改善箇所説明図

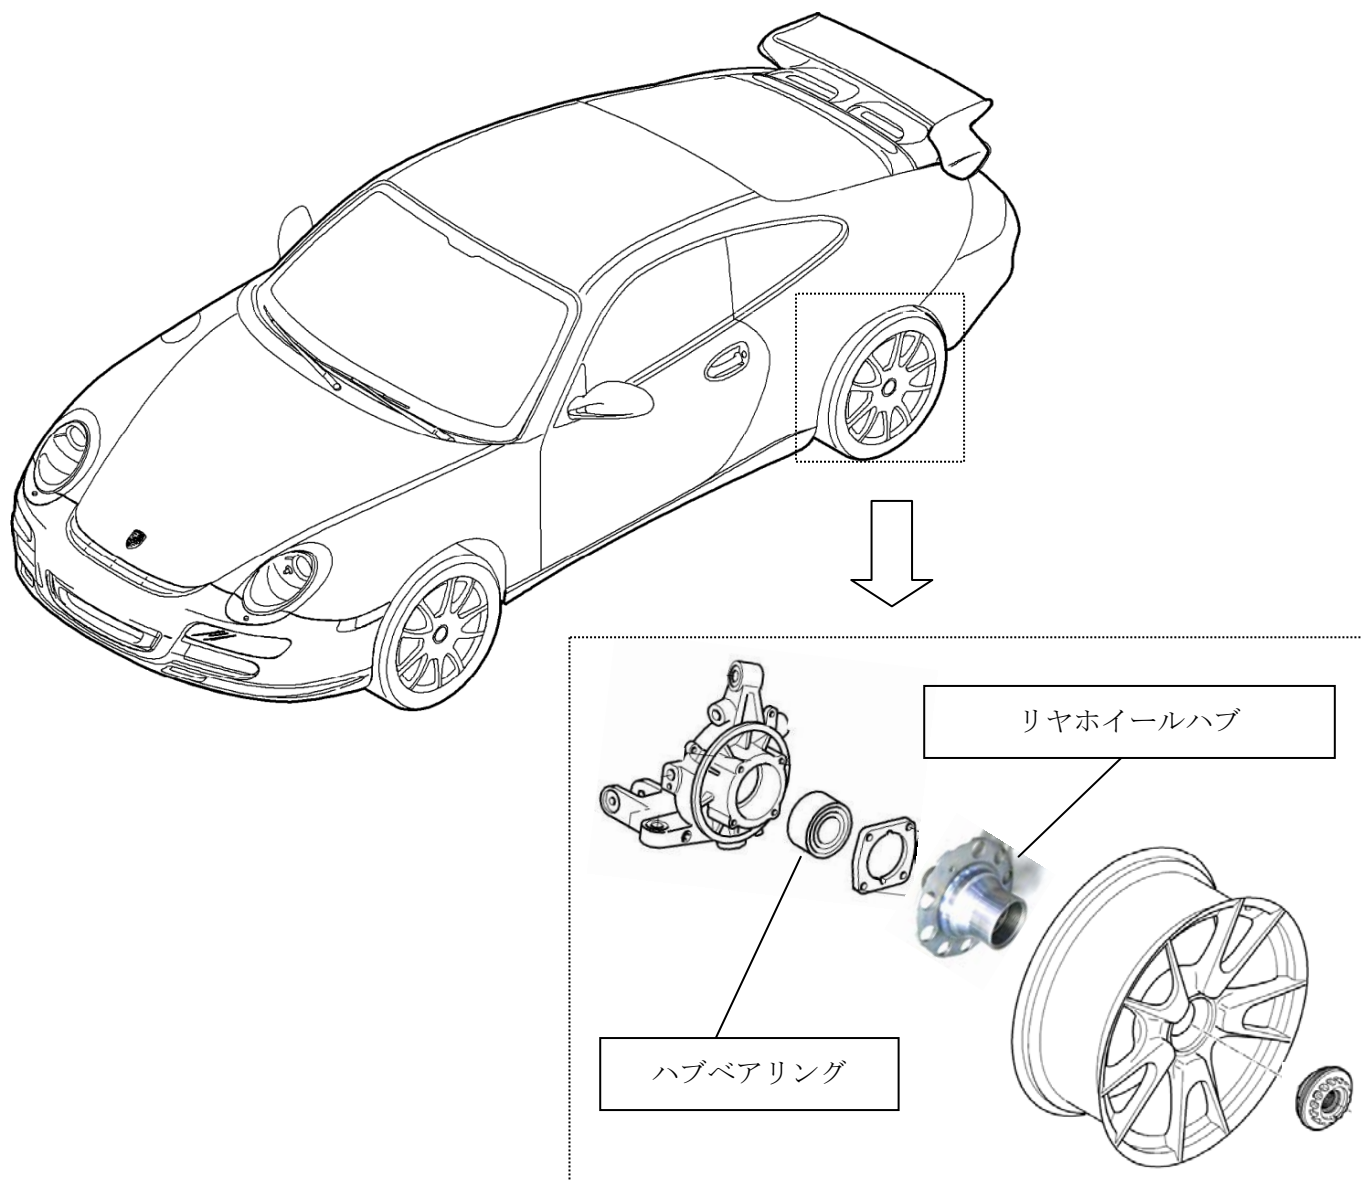
基準不適合発生箇所

センタロック式ホイールにおいて、リアホイールハブの耐久性が不足しているため、走行振動等によりハブが損傷する場合がある。そのため、異音が発生し、最悪の場合、ハブが破損してホイールが脱落するおそれがある。

改善の内容：

全車両、リアホイールハブを対策品に、ハブベアリングを新品に交換する。
